Verslag huishoudelijke elektrische installatie op laagspanning en zeer lage spanning

Referentie: 004-20260326-01	Datum controle: 26/03/2026
Keurder: 004

Eigenaar:	Onbekend	EAN-code:	Onbekend
Adres installatie:	Ruhplein 1, 3090 - Overijse	Nummer teller(s):	1sag3100110227
		Distributienetbeheerder installatie:	Fluvius
Datum uitvoering installatie:	☒ Vóór 01/10/1981 ☐ Tussen 01/10/1981 en 01/06/2020 ☐ Vanaf 01/06/2020		
Type:	☒ Wooneenheid ☐ Niet-huishoudelijk ☐ PV ☐ Batterij ☐ Laadpaal

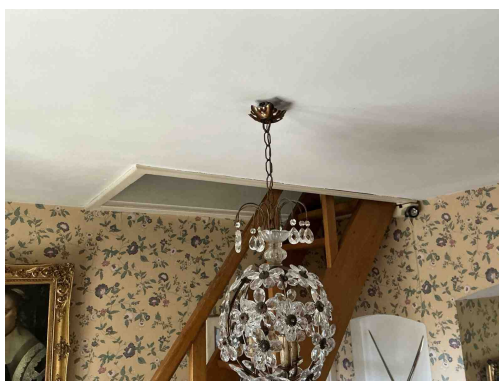
T23 - Het elektrisch materiaal is beschadigd. (Boek 1: 1.4.1.3).
Opmerking: Oa slaapkamer 1

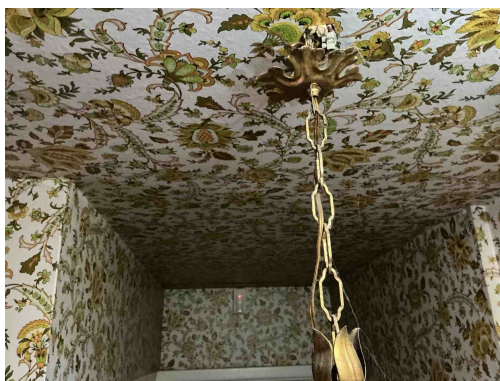
T23 - Het elektrisch materiaal is beschadigd. (Boek 1: 1.4.1.3).
Opmerking: Oa slaapkamer 1

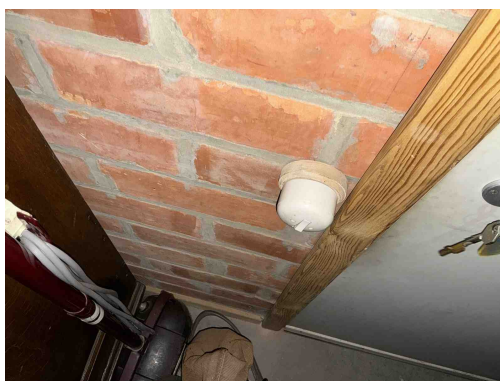
T23 - Het elektrisch materiaal is beschadigd. (Boek 1: 1.4.1.3).
Opmerking: Oa slaapkamer 1

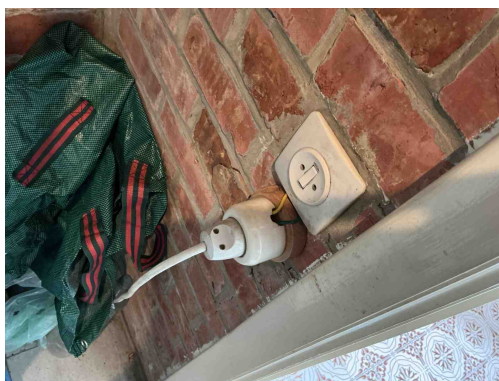
T13 - Opbouwcontactdozen en/of -schakelaars zonder achterplaatje mogen niet rechtstreeks op een brandbare ondergrond bevestigd worden (Boek 1: 4.3.3.5).
Opmerking: Oa berging

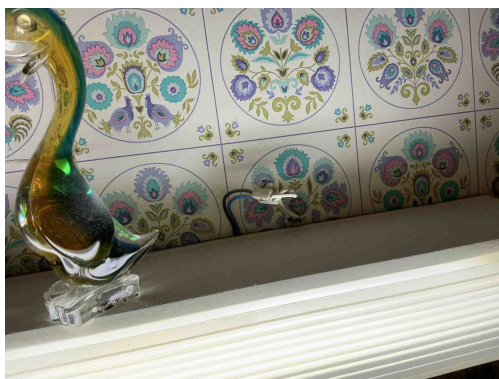
T13 - Opbouwcontactdozen en/of -schakelaars zonder achterplaatje mogen niet rechtstreeks op een brandbare ondergrond bevestigd worden (Boek 1: 4.3.3.5).

Opmerking: Oa berging

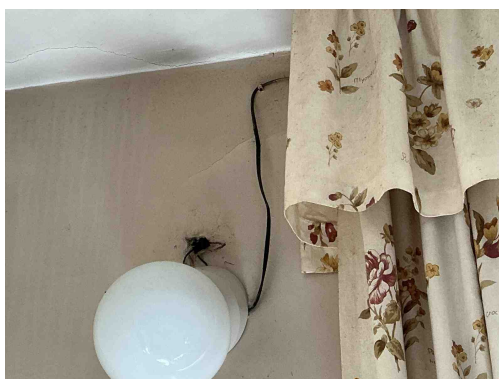
C26 - De verbindingen zijn niet gebeurd in borden, in aftakdozen, aan de klemmen van contactdozen, schakelaars of in de verlichtingstoestellen (Boek 1: 5.2.6.1).

Opmerking: Oa bovenkast badkamer, garage

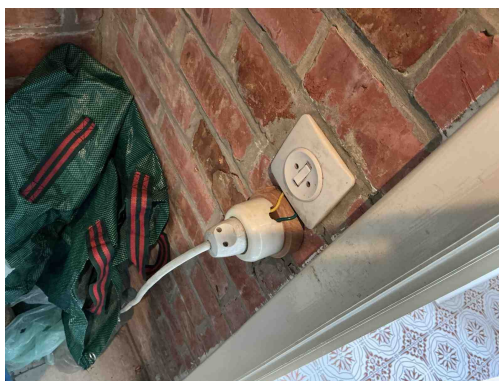
C27 - Het gebruik van geleiders van het type VTLMB (côte-à-côte) is niet toegestaan (Boek 1: 1.4.2.1).

Opmerking: Oa keuken

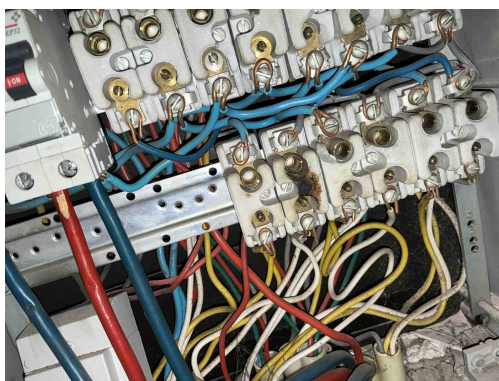
T02 - Gevaar voor rechtstreekse aanraking: genaakbare delen onder spanning (Boek 1: 4.2.2).

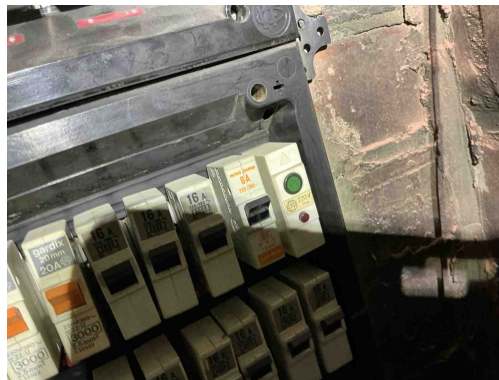
B14 - Abnormale opwarming van de beveiligingen, schakelapparatuur, aansluitklemmen (Boek 1: 4.4.1.1).

Opmerking: Oa bord 1

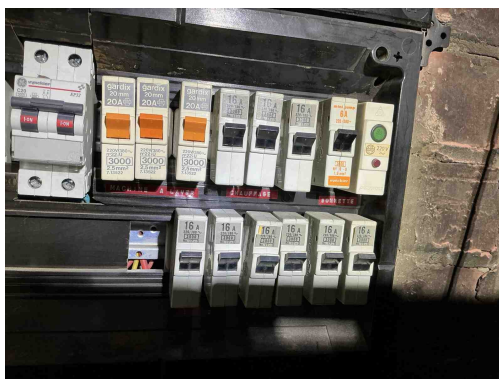
I01 - De waarde van de isolatieweerstand per kring dient tenminste 0,50 Mohm ($1000 \times U_{test}$) te zijn (Boek 1: 6.4.5.1).
Opmerking: Oa bord 2 onderste rij

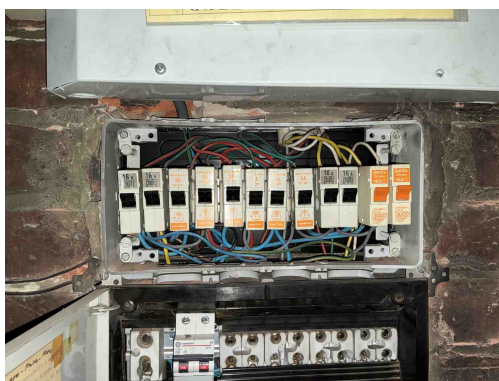
I01 - De waarde van de isolatieweerstand per kring dient tenminste 0,50 Mohm (1000 x Utest) te zijn (Boek 1: 6.4.5.1).
Opmerking: Oa bord 2 onderste rij
